WOHN- UND GESCHÄFTSQUARTIER BREITE STRASSE - BERLIN MITTE

Werkstattverfahren - Abschlussbericht

Abschlussbericht

2.6 Einzelberichte

Grundriss Untergeschoss

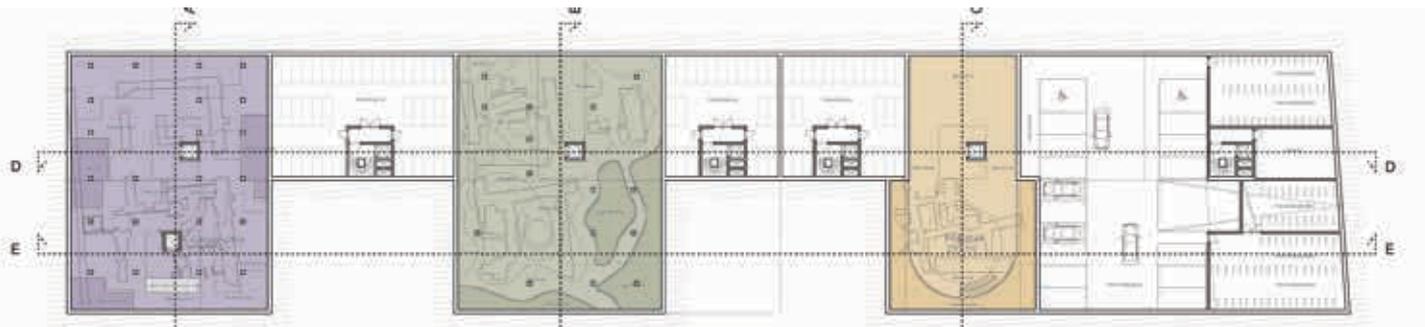
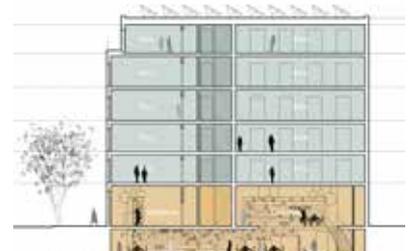
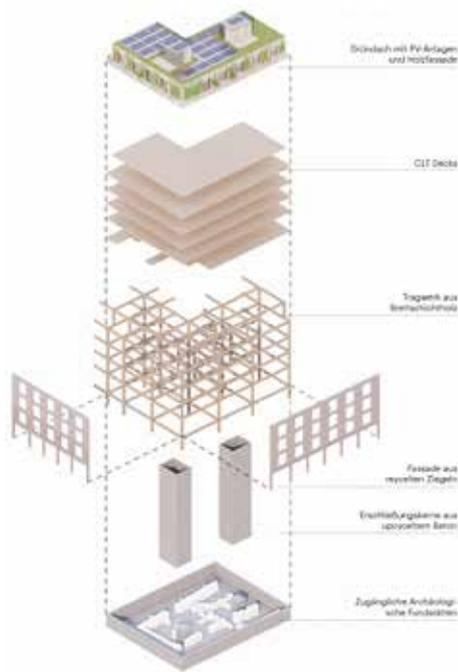
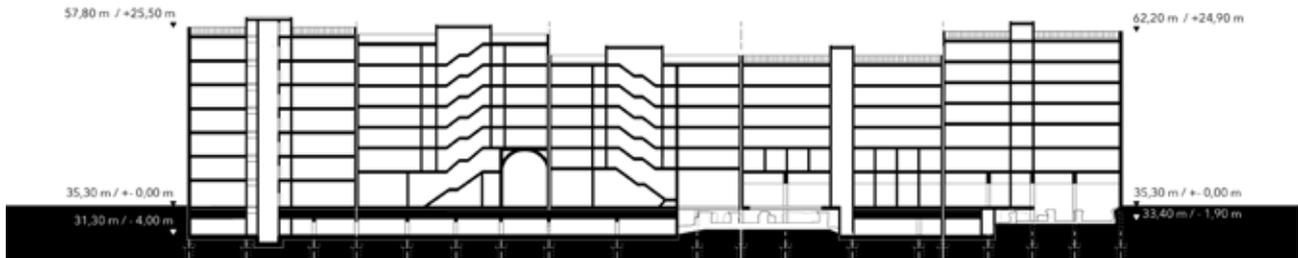
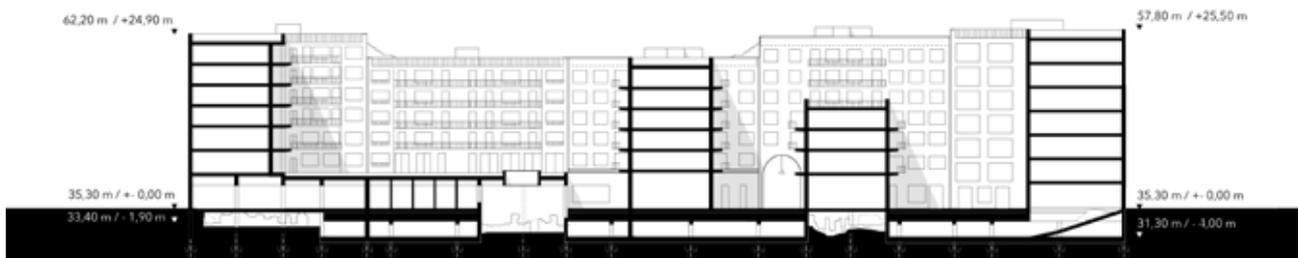
- Überschreitung der Geschossigkeit und Gebäudehöhe laut B-Plan | über arch. Funde eh. BRS 11 und 15 - 6 Geschossen, Höhe 22,12m (laut B-Plan max. 5-gesch., max. Höhe 18m) | südl. Seitenflügel 6-gesch., Höhe 22,15m (laut B-Plan 4-gesch., max. Höhe 14,5m)

- Durchfahrt von BRS eingeschossig Breite 4,5m (laut B-Plan Breite 6m, zweigeschossig)
- Lärmschutz
 - 57% der Wohnungen mit mind. einem hofseitigen Aufenthaltsraum

- An Scharrenstr. Anlieferstation geplant, Anbindung an Gewerbeeinheiten unklar | Anlieferung Gastronomie von Neumannsgasse geplant, kein Zugang dargestellt

- Aufgehende Geschosse in „moderner Holzbauweise“ geplant | Geschossdecken aus CLT-Decks (kreuzweise verklebten Brettsperrholz) auf Konstruktionsraster aus Brettstichholzbindern und -stützen | Erschließungskerne und UG aus „kohlenstoffarmen Beton“
- Im Bereich „Ermelerhaus“ und „Kaufhaus Hertzog“ regelmäßiges Stützraster zu erkennen | in Bereich arch.

- Fund eh. BRS 18 keine lastabtragenden Bauteile außer Außen- bzw. Gebäudetrennwände dargestellt
- Konstruktionsweise mit tragenden Holzbauteilen und StB-UG grundsätzlich denkbar | Übergang Tragraster UG auf EG und OGs nicht ablesbar | geplante Geschossdecke mit 30cm nicht auskämmlich, daher angenommene Gesamtgebäudehöhe zu gering geplant
- Bei den dargestellten Traggliedern im UG in regelmäßigem, für die Umsetzung wirtschaftlichem Raster, ist ein erheblicher Eingriff in die hist. Substanz zu erwarten, ebenso für die Gründungsmaßnahmen für die Aufzugskerne im UG
- Durch Bebauung bis an straßenseitige Grundstücksgrenze sind unter Berücksichtigung eines Verbaus und der Pfahlgründung weitere konstruktive Maßnahmen zu erwarten, ggf. mit Einfluss auf Konstruktionshöhen und Gebäudefläche

- Abstandsflächen zwischen Seitenflügeln um 3,3m überschritten
- Attikahöhe mit 0,25 m gering dimensioniert
- Anlieferung der Gewerbeeinheiten unklar
- Müllstandorte in TG ungünstig platziert
- Aufzüge zu gering dimensioniert
- An den hofseitigen Gebäudeecken durch Parzellierung Brandüberschlagsproblematik
- Zugang zum Spielplatz für Mieter nicht dargestellt
- Museum Verbindung UG-EG unklar

Grundriss Untergeschoss

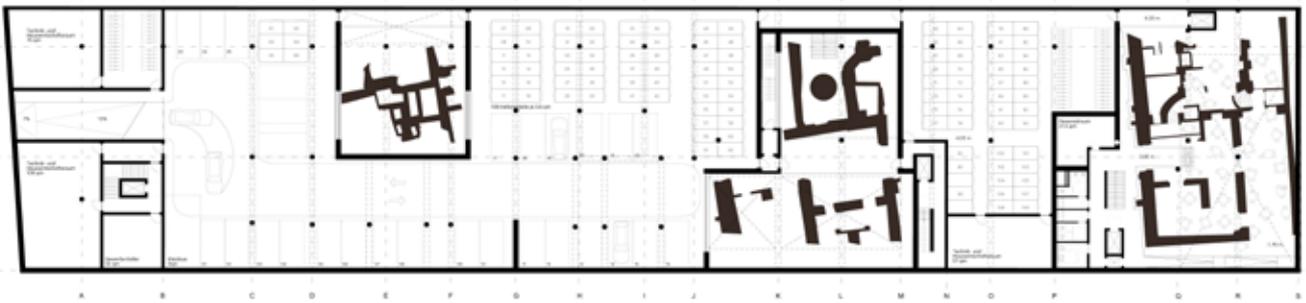
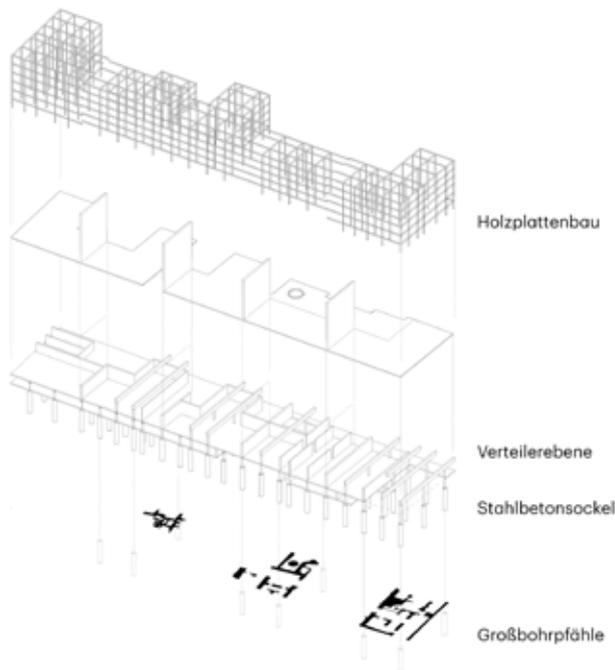
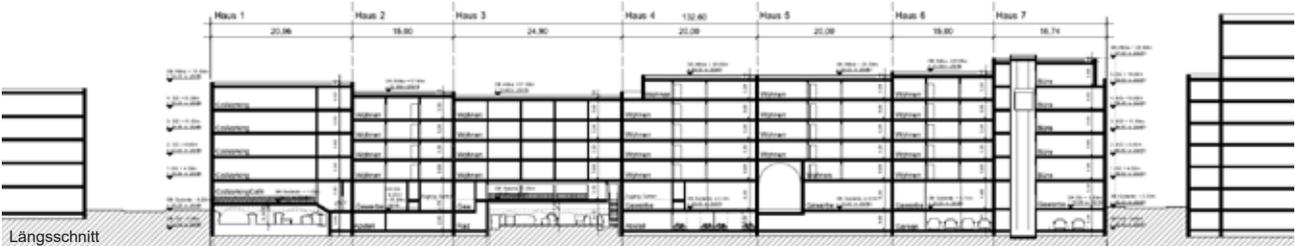
- Baugrenzen und Baulinie eingehalten
- Weitgehende Überschreitung der vorgegebenen Geschossigkeit und max. Gebäudehöhe laut B-Plan | keine abschließenden Staffelgeschosse geplant

- Südliche Parzelle 7-gesch., Gebäudehöhe 25,5m (laut B-Plan max. 6-gesch., max. Höhe 21,5m)
- Parzelle mit südl. Seitenflügel | straßenseitig 7-gesch., Gebäudehöhe 24,45m (laut B-Plan max. 6-gesch., max. Höhe 21,5m) | Seitenflügel 4-gesch., Gebäudehöhe 15,6m (laut B-Plan 4-gesch., max. Höhe 14,5m)

- Mittlere Parzelle mit nördl. Seitenflügel 6-gesch., Höhe 21,5m (laut B-Plan max. 5-gesch., max. Höhe 18m, Seitenflügelende max. 6-gesch., max. Höhe 21,5m)

- Mittlere Parzelle vor nördl. Hof 6-gesch., Gebäudehöhe 21,5m (laut B-Plan max. 5-gesch., max. Höhe 18m)
- Nördliche Parzelle 7-gesch., Gebäudehöhe 24,9m (laut B-Plan max. 5-gesch., max. Höhe 18m)

- 74% der Wohnungen mit mind. einem hofseitigen Aufenthaltsraum, teils über Laubengang belichtet
- Straßenseitig entlang BRS u. Neumannsgasse Loggien, teils vorstehend mit Schiebeanlage geplant
- Dachflächen begrünt | Erschließungskern, Befestigungen, u. ä. weniger als 50 % der Dachfläche

- Abstandsflächenüberschreitung um 1,8m zwischen Seitenflügeln, zur Scharrenstr. u. Neumannsgasse zu prüfen
- Trennung zwischen Mieterkeller und TG gefordert
- Rampe Tiefgarage mit Steigung 29,7% zu steil
- Lichte Höhe UG Tiefgarage 2,2m für Kleinbus nicht ausreichend (Deckenstärke 1,8m)
- Perspektive 6 statt 7 Geschosse dargestellt

Konstruktionsprinzip

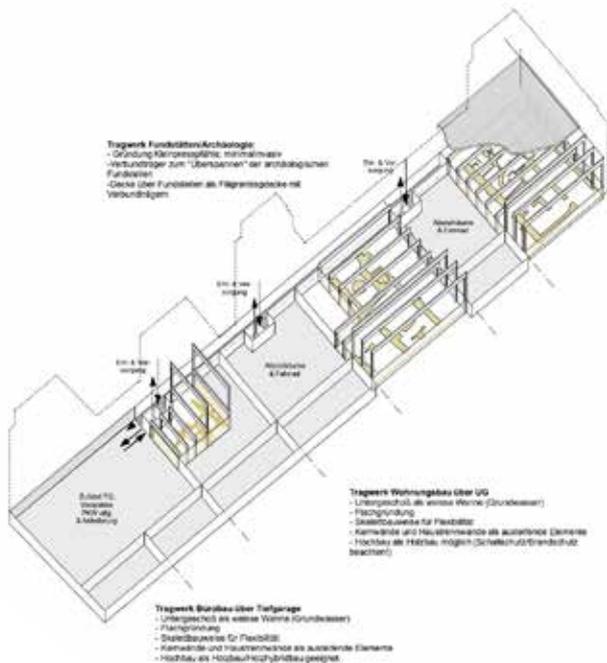
- Weitgehende Einhaltung der vorgegebenen Geschossigkeit und max. Gebäudehöhe laut B-Plan | Ergänzung um 1 Geschoss auf VI Ebenen mit Gebäudehöhe 20,5m zwischen nördl. Seitenflügel und südlichen Gebäuderiegel entlang BRS | südl. und nördl. Gewerbehäuser Überschreitung der max. Gebäudehöhe um jeweils 1m auf 22,5m bzw. 19m

- EG entlang BRS und Scharrenstr. unterschiedl. große, vorwiegend schmale Gewerbeeinheiten mit straßenseitigen Schaufenstern, die Grundstücktiefe ausnutzen | Sanitärebereiche geplant | ebenerdige Zugänge
- Arch. Fund eh. BRS 11 mit Gastronomienutzung | ebenerdiger Zugang von BRS und Neumannsgasse | im UG Gastraum (ca. 120m²) | auf 1m erhöhtem Hochparterre Gastraum (70m²), Barbereich und Küche mit Vorbereitung (insg. 120m²) | rückwärtig Personalr. (22m²), Lager (28m²), Sanitär (18m²), Müll (25m²), tagesbelichtetes Büro (12m²)
- Über arch. Fund eh. BRS 18 Teilgewerbeeinheit um 1m erhöht | Höhenausgleich nicht dargestellt
- OGs südl. u. nördl. Eckhaus je 2 Gewerbeeinheiten je Ebene | Erschließung von BRS, südl. über Foyer
- Dezentrale Lagerflächen den Gewerbeeinheiten zugeordnet mit Anbindung an Verteilerflur

- Insgesamt 7 durchgehende Erschließungskerne vom UG bis 5.OG als Sicherheitstreppehäuser light | Erschließung der Dachflächen nicht dargestellt

- Häuser 1, 3 und 5 mit arch. Funden Lastabtrag für aufgehende Geschosse über freispannende Stahlbetonverbundkonstruktionen und wandartige Träger auf Außen- bzw. Haustrennwände geplant | keine Stützen im Bereich der hist. Bausubstanz | freies Überspannen der Fundstellen führt zu hohen Lasten an Wandachsen, Kleinbohrpfähle fraglich | wandartige Träger funktional fraglich, da mit sehr hohen Öffnungsanteile dargestellt | teils verspringende, lastabtragende Achse erfordern hohen Abfangträgern, dies führt zu deutlich höherer Gesamtgebäudehöhe ca. 1m

Grundriss Erdgeschoss

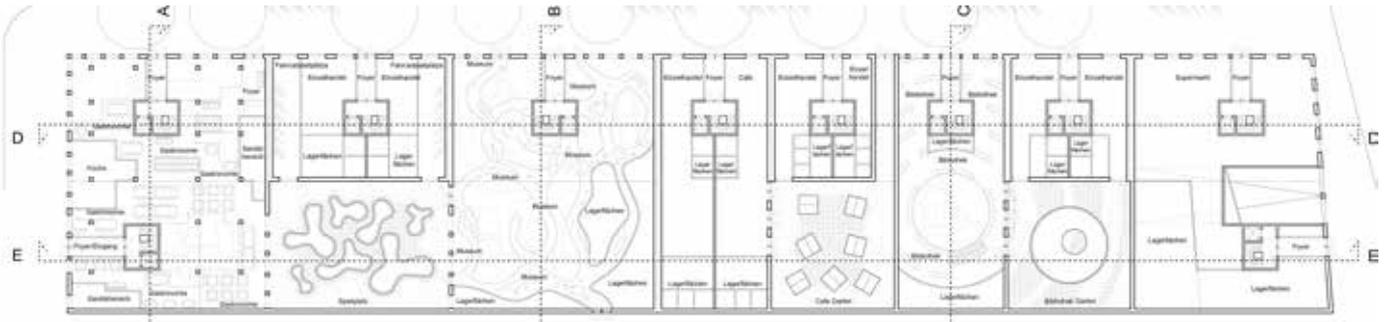
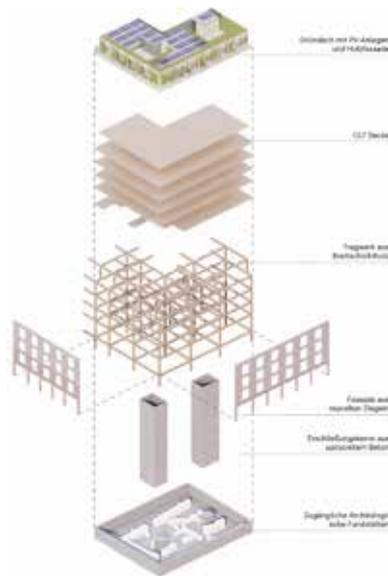
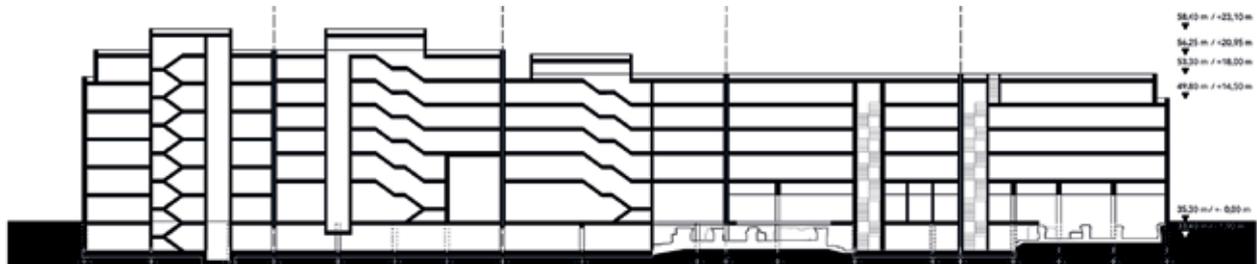
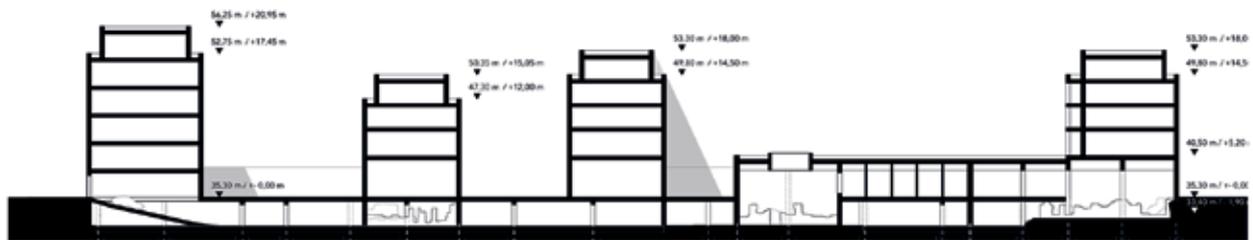
- Durchfahrt von BRS eingeschossig Breite 2m (laut B-Plan Breite 6m, zweigeschossig)
- Lärmschutz
 - 61% der Wohnungen mit mind. einem hofseitigen Aufenthaltsraum

- Straßenseitig keine Balkone, Veranden und Wintergärten geplant
- Dachflächen begrünt | Erschließungskerne, Befestigungen, u. ä. weniger als 50 % der Dachfläche

- 7 Wohnhäuser jeweils mit innenliegendem Treppenhaus und Aufzug | zweimal 4 Spänner, fünfmal 3 Spänner
- Hofseitig ausgerichtete Wohnungen mit Balkon bzw. im 1.OG Zugang zu Dachflächen | Staffelgeschosse mit straßenseitigen Austritten
- Alle Aufenthaltsräume natürlich belichtet, Bäder innenliegend | Küchenzeile in Wohnraum integriert | 4-Zi-WHgen und je Geschoss zwei 3-Zi-Wohnungen mit je 2 Bädern ausgestattet | ca. 50% der Wohnungen mit Abstellraum (Walk in) | lichte Höhen 2,95 m, 3,0m, 3,25m

- Insgesamt 10 innenliegende Erschließungskerne mit Treppe und gering dimensioniertem Aufzug für die oberirdischen Geschosse | 5 Treppen und 8 Aufzüge führen bis ins UG | 7 Kerne auf Dachfläche | Treppenträume im EG ohne Hofzugänge
- Fahrradstellplätze: dezentrale Anordnung im Gebäu-

- Abstandsflächen zwischen den mittigen Seitenflügeln um 2,4m überschritten
- Anlieferung nicht dargestellt
- Müllstandorte nicht dargestellt
- Aufzüge zu gering dimensioniert
- An den hofseitigen Gebäudeecken durch Parzellierung Brandüberschlagsproblematik
- Zugangshöhen über Funde teils unklar
- Zugang Spielplatz über Fahrradräume unzulässig
- Im Bereich Gastronomie fehlt 1 baulicher Rettungsweg
- Im Bereich Museum fehlen 2 bauliche Rettungswege

Grundriss Erdgeschoss

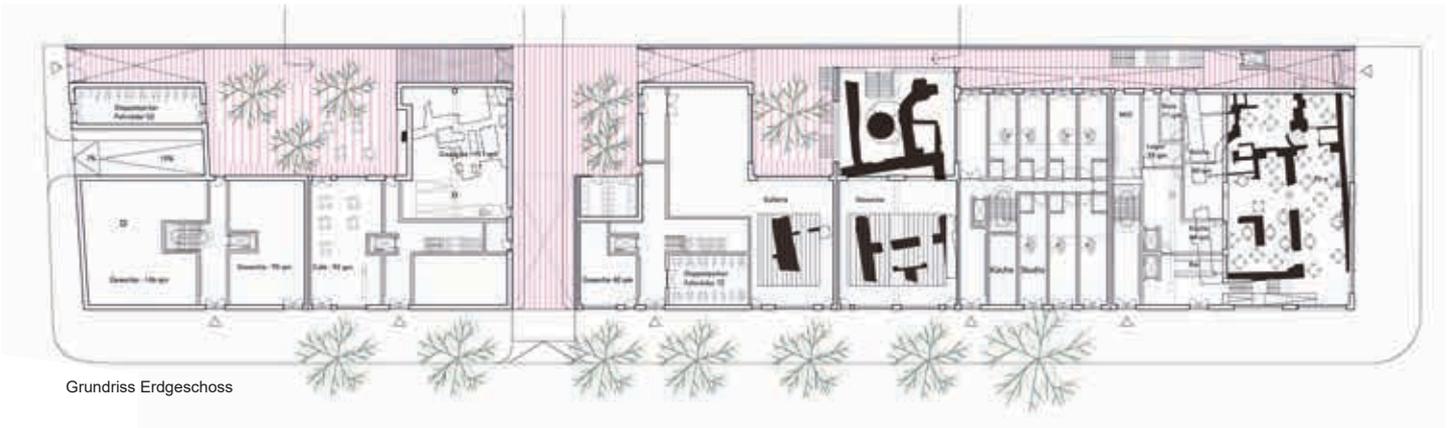
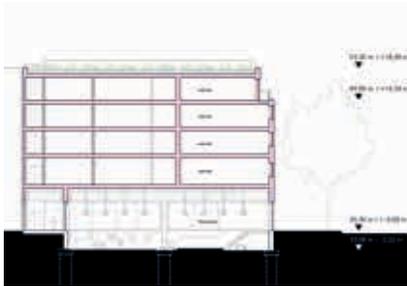
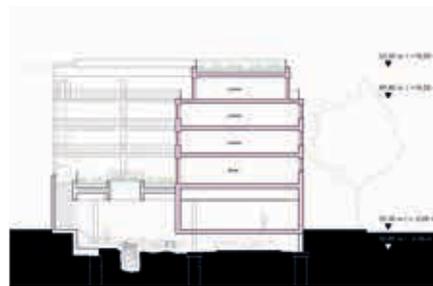
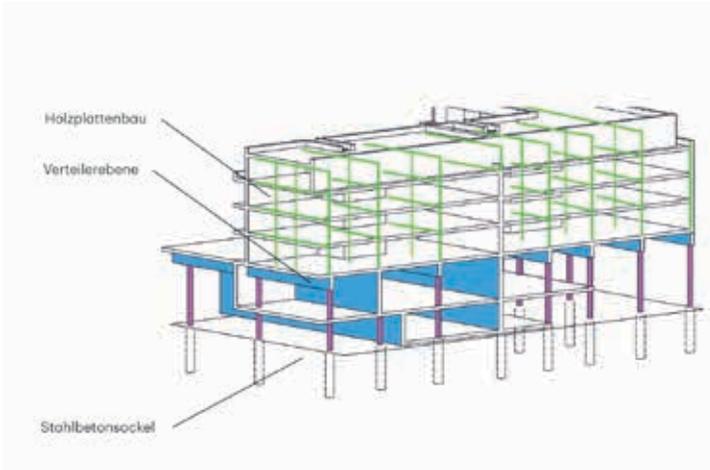
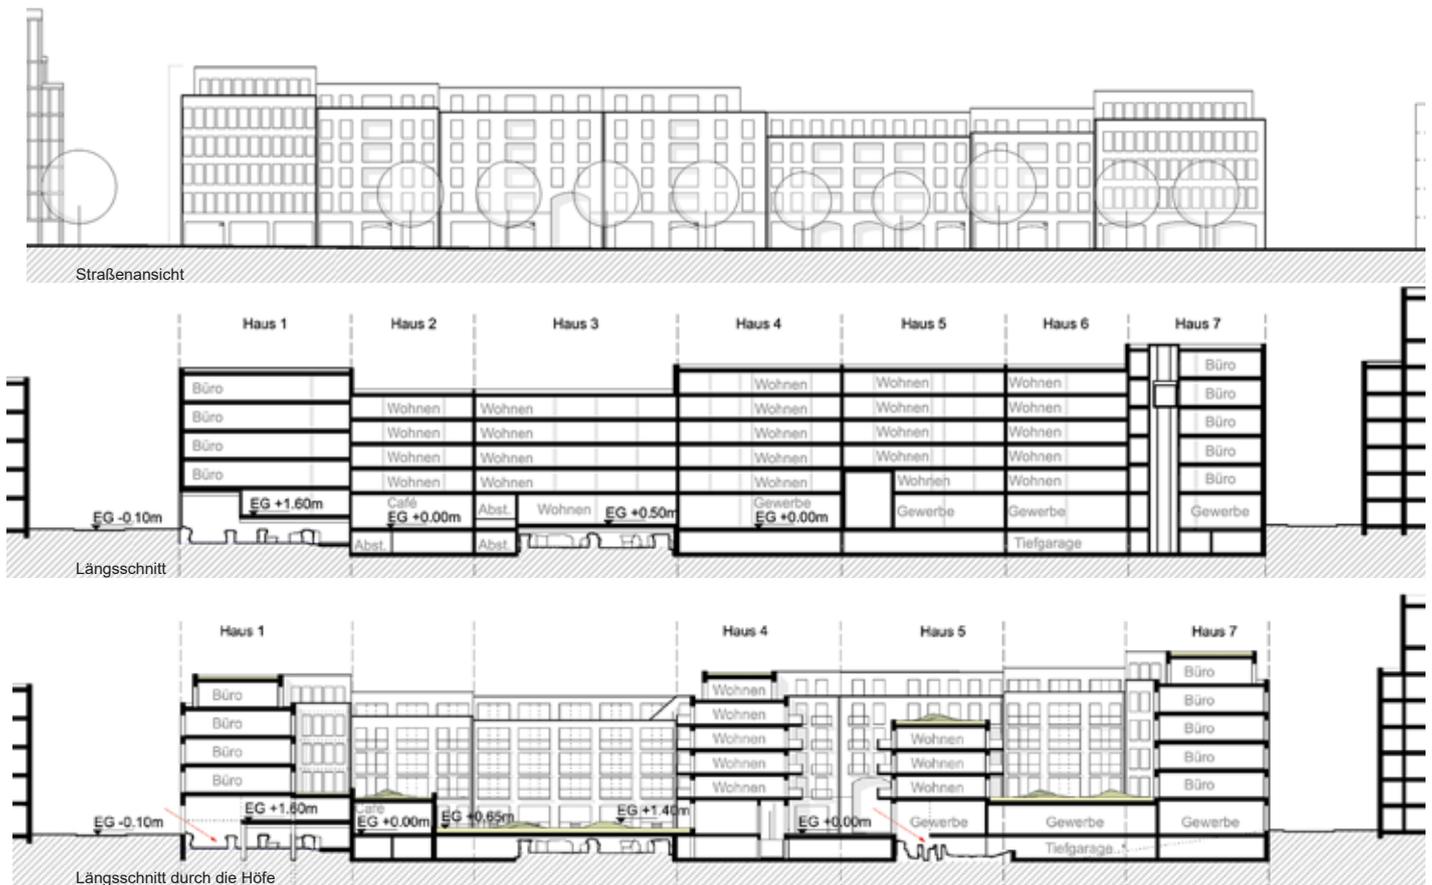
- 2 T-förmige Häuser mit innenliegendem Treppenhaus und Aufzug | 7 Spänner
- 2 nördliche Häuser mit hofseitiger Laubengängerschließung und integriertem Treppenhaus und Aufzug | 4 bzw. 6 Spänner
- Keine individuellen Freisitze in Regelgeschossen, Staffelgeschosse mit Austritten, hofseitige Laubengänge, Parcours auf Dachfläche
- Alle Aufenthaltsräume natürlich belichtet, teils über Laubengang | Bäder vorwiegend innenliegend | je Wohnung ein Bad | Küchenzeile in Wohnraum integriert | lichte Höhen 2,55 m
- Mieterkeller im UG | 75 Einheiten (1,5m x 2,5m)

- Insgesamt 5 Erschließungskerne mit Treppe und Aufzug für oberirdische Geschosse | 2 Erschließungskerne führen ins UG | 2 Außentreppe und 2 Aufzüge verbinden EG mit UG | 3 Kerne und 2 Außentreppe führen auf Dachfläche
- Innenliegende Erschließungskerne im EG, in den OGs

- EG und UG in Massivbauweise | EG als Abfangeebene für nach oben aufgehenden Holzbau | aufgehende Bauteile „kleinteilig“ organisiert, aus Massivholzwänden und Brettstapeldecken | Achsraster von bis zu ca. 7m | Gründung mittels Großbohrpfählen
- Schlüssiges Konstruktionsprinzip, wirtschaftliche und nachhaltige Konstruktion
- Wandartige Träger und Abfangebalken überspannen historische Mauerwerksfragmente auf wenigen Stützen im UG, Außen- und Gebäudetrennwänden | notwendige Eingriffe im Bereich der hist. Substanz auf verhältnismäßig geringes Maß reduziert

- Überschreitung der Stichflurlänge um ca. 4,5m im nördl. Laubengang
- Im Bereich Gastronomie fehlt 1 baulicher Rettungsweg
- Nördl. Parzelle Aufzug u. TH - kein gemeinsamer Weg

Grundriss Erdgeschoss

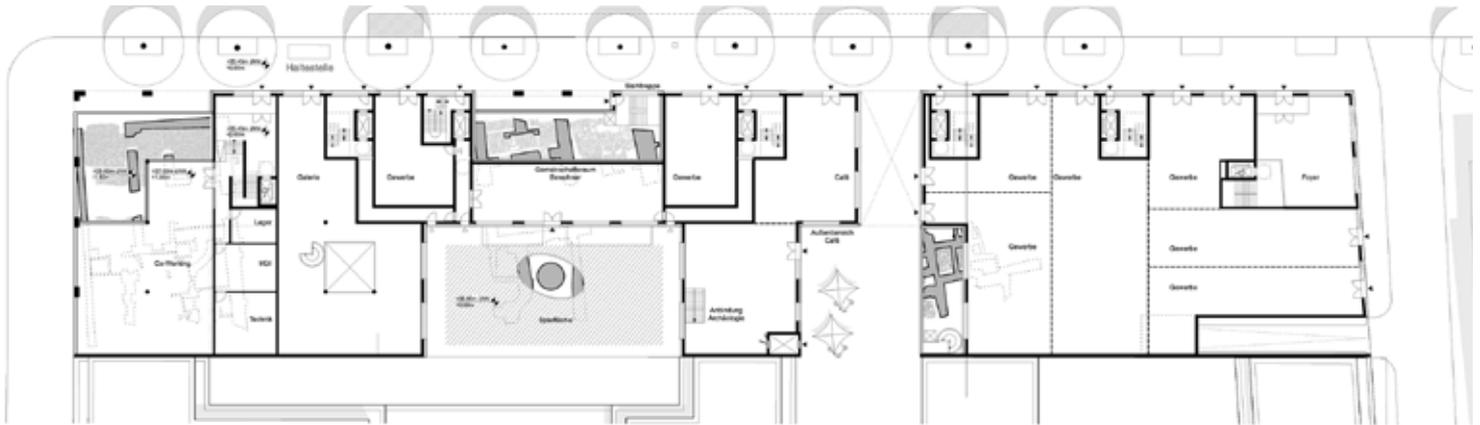
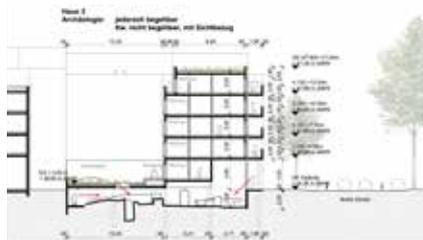
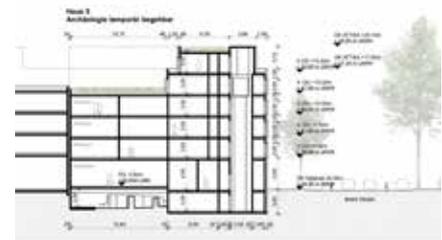
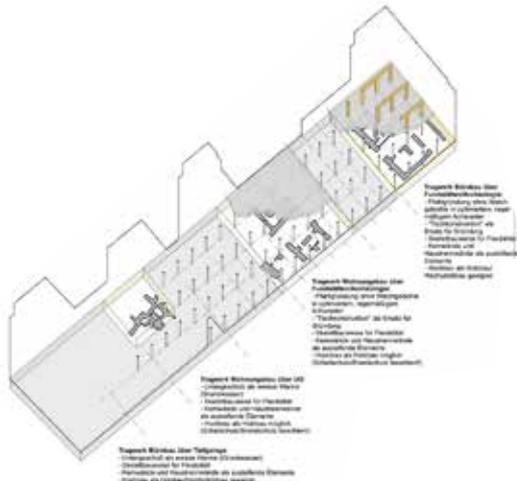
- Wohnhäuser 2 und 6 als 3 Spänner
- Wohnhäuser 3 und 4 mit Seitenflügeln als 5 Spänner
- Wohnhaus 5 mit straßenseitiger Laubengängerschließung als 4 Spänner
- Alle Wohnungen mit individuellen Freisitzen, 7 Wohnungen mit Loggia ausschließlich zur BRS, alle an

- BRS 15 - Kaufhaus Hertzog jederzeit begehbar, teils nur Sichtbezug | entlang BRS Fassadenrücksprung im EG für Einblick und Zugang zur Fundstelle | doppelgeschossige Raumhöhe grenzt an Hochparterre | horizontales arch. Fenster im erhöhten Innenhofbereich integriert | Anbindung an benachbartes Café im UG

- BRS 18 - Erweiterung Kaufhaus Hertzog temporär begehbar | entlang Hofdurchfahrt Fassadenrücksprung im EG für Einblick und Zugang zu arch. Fundstelle | darüber um 50 cm erhöhte Gewerbeeinheit
